Vyjádření k oznámení záměru v rámci zjišťovacího řízení EIA

Název záměru: Optimalizace traťového úseku Lysá nad Labem (mimo) – Mělník (mimo), ŽST Stará

Boleslav vč. přeložky (mimo)

Kód záměru: OV1287

V hlukové studii Obr. 4 – mapa posuzovaného území – MUK (nadjezd) Všetaty, nahrazující železniční přejezd P2724

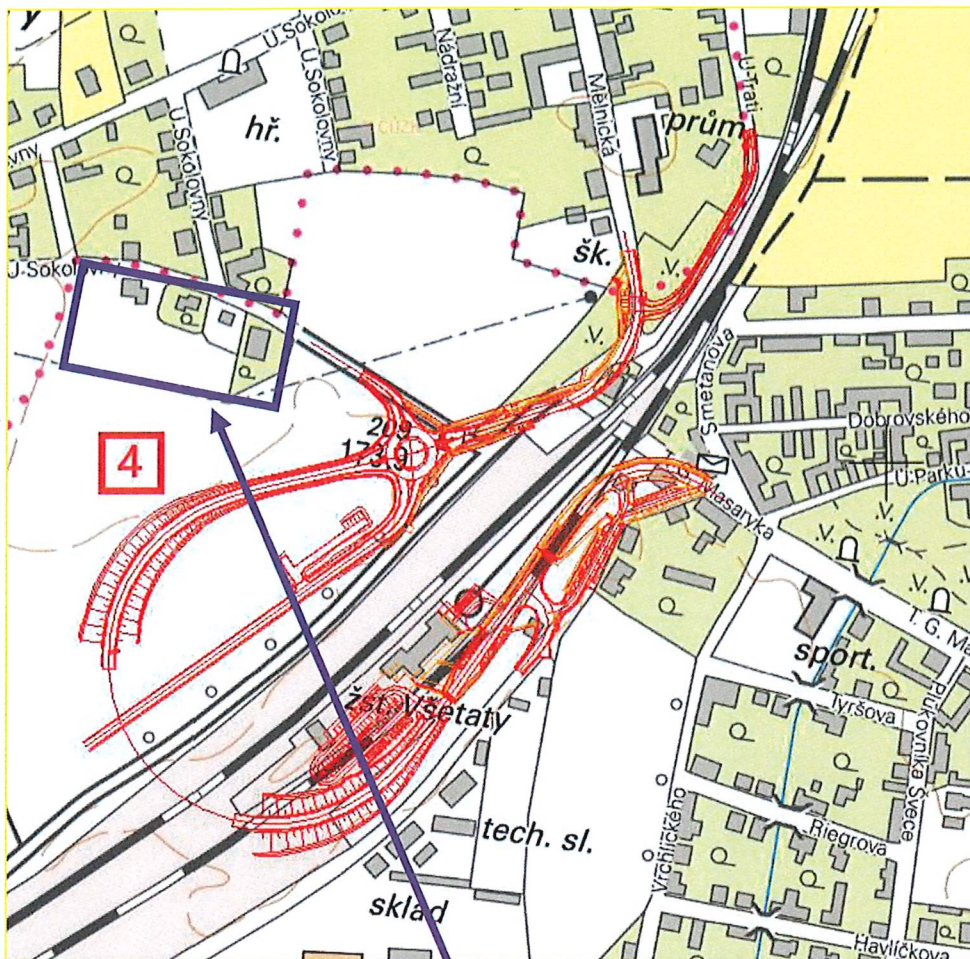
a) Poukazujeme na skutečnost, že Mapa úseku posuzovaného území č. 4 – obr.4 – MUK (nadjezd) Všetaty, nahrazující železniční přejezd P2724 není aktuální a nezachycuje reálný stav zástavby. I když je v Hlukové studii za referenční bod V18 označeno parcelní číslo 360/1, žádáme mapový podklad doplnit tak, aby nebyl na první pohled zavádějící nebo ho alespoň posuzovat s ohledem na aktuální situaci. Tedy při posouzení dopadu navrhovaného záměru z hlediska vlivů na obyvatele žijící v bezprostředním sousedství této plánované stavby používat a brát v potaz údaje například z katastru nemovitostí. (V příloze Hlukové studie – „příloha silnice 2“, je pak již mapový podklad aktuálnější)

Souhrnně tedy poukazujeme na skutečnost, že zástavba se již v místě předmětném znatelně rozšířila, a to směrem k plánovanému nadjezdu a na nezastavěných parcelách jsou současně plánovány i další dostavby rodinných domů.

Obr. 47. Pohled 8, z dronu, vizualizace záměru, pohled na železniční stanici Všetaty s plánovaným nadjezdem mimoúrovňového křížení (RTNext, v.o.s., 2025)

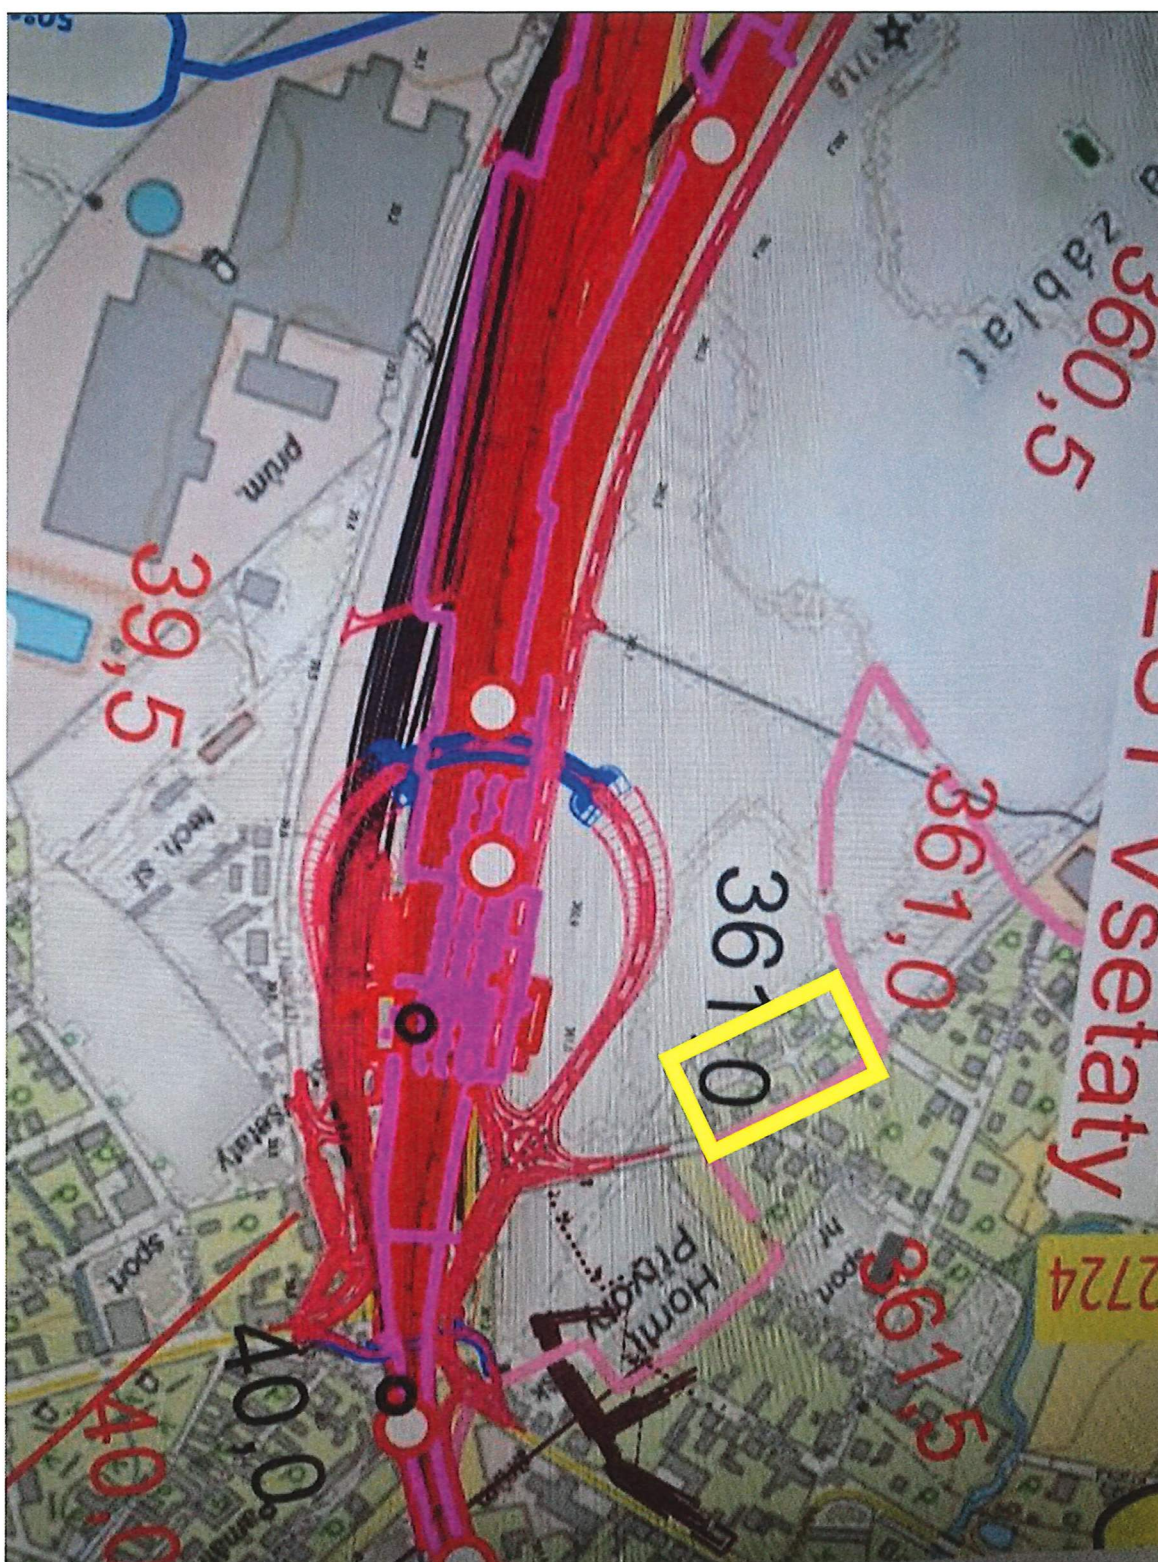
Naše parcely jsou situovány na pravé straně tohoto obrázku, kde bohužel pro představu nejsou zachyceny a stejně tak přesné vzdálenosti můžeme pouze odhadovat, například ze situace záměru,

kde je patrné, že nejzásadnější změny se odehrávají právě ve směru k našim obydlím na přilehlém poli (naše parcely ve žlutém rámečku).

- přesunutí a rozšíření tratě
- posunutí silnice ze Všetat do Tišic
- kruhový objezd přivádějící dopravu na nadjezd
- samotný nadjezd
